PARECER TÉCNICO Nº 502/2024 - GESOL/SEMAD

Número Solicitação: **85032/2024**

Empreendedor: **ODANTE DE ABREU BUENO (526.811.571-53)**

Conversão do uso do solo em imóvel rural (supressão de vegetação nativa para empreendimentos agrossilvipastoris), em **5,23 ha**.

Figura 1- Mapa do imóvel rural.

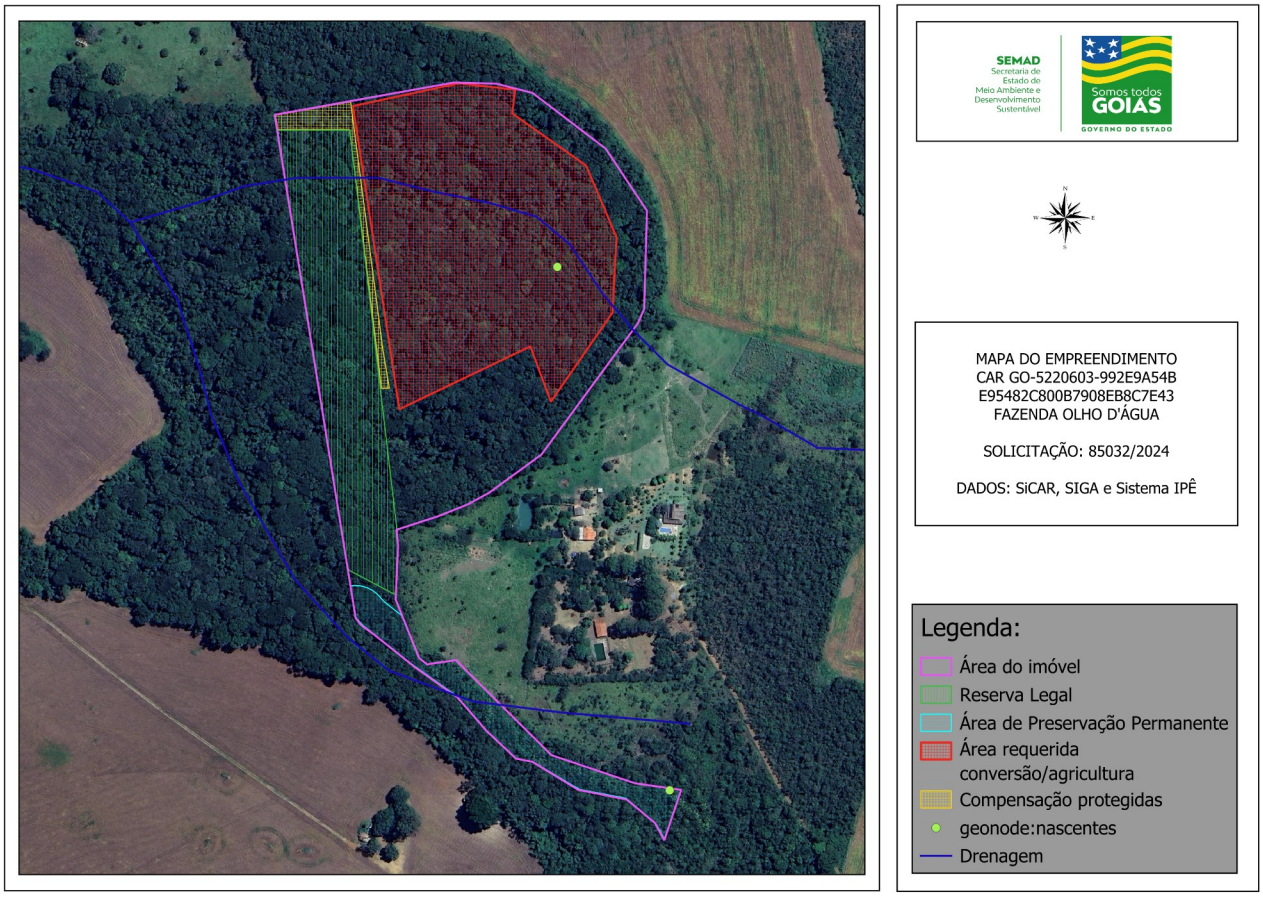
Conforme Base Cartográfica do IBGE, camada "Drenagem 1:100.000", disponível em http://www.sieg.go.gov.br/siegmapas/mapa.php, foi observado possível curso hídrico dentro dos limites da área declarada como Reserva Legal - RL.

Conforme Base Cartográfica do IBGE, camada "Drenagem 1:100.000", disponível em http://www.sieg.go.gov.br/siegmapas/mapa.php, e camada “Nascentes – FBDS”, disponível em https://siga.meioambiente.go.gov.br/, foi observado possível curso hídrico dentro dos limites da área requerida.

Conforme Base Cartográfica do IBGE, camada "Drenagem 1:100.000", disponível em http://www.sieg.go.gov.br/siegmapas/mapa.php, e camada “Nascentes – FBDS”, disponível em https://siga.meioambiente.go.gov.br/, foi observado possível curso hídrico dentro dos limites do imóvel, contudo, esta Área de Preservação Permanente- APP não foi identificada na documentação anexada. Posto isto, solicita-se que o requerente apresente relatório fotográfico (datado e com

Figura 2- Mapa do empreendimento indicando sobreposição com o imóvel rural CAR GO-5220603-465E1995DF404E07B0BA7DEECF052391.

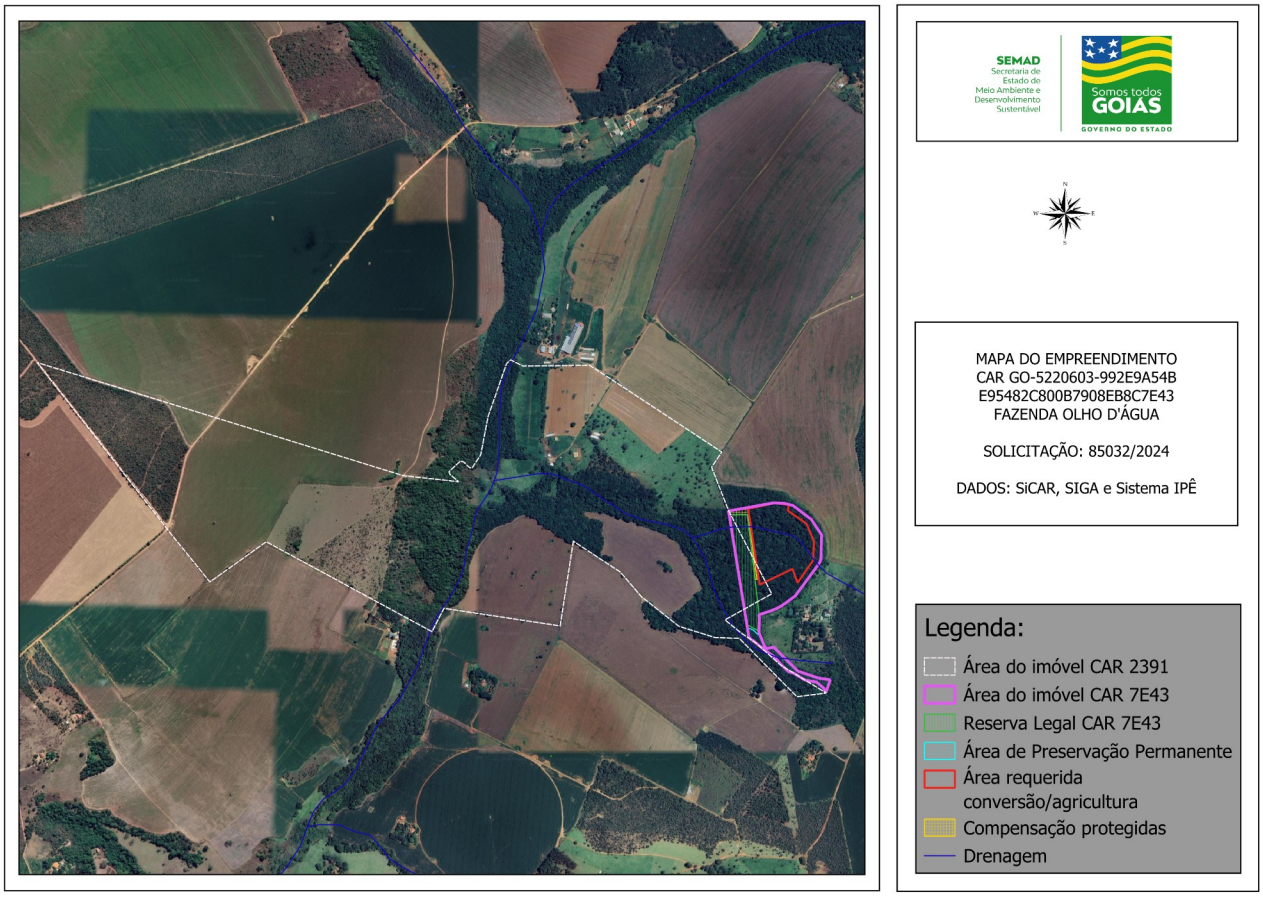
Em consulta ao SiCAR, foi identificado uma sobreposição do imóvel objeto do pedido de supressão (CAR GO-5220603-992E9A54BE95482C800B7908EB8C7E43) no imóvel (CAR GO-5220603-465E1995DF404E07B0BA7DEECF052391), de domínio de MARIA CAMELIA RAMOS REZENDE (CPF.:227.584.701-44). Posto isto, solicita-se esclarecimentos.

Em consulta ao SiCAR, foi identificado uma sobreposição do imóvel objeto do pedido de supressão (CAR GO-5220603-992E9A54BE95482C800B7908EB8C7E43) no imóvel (CAR GO-5220603-465E1995DF404E07B0BA7DEECF052391), de domínio de MARIA CAMELIA RAMOS REZENDE (CPF.:227.584.701-44). Sendo assim, para o andamento da análise, solicita-se esclarecimentos.
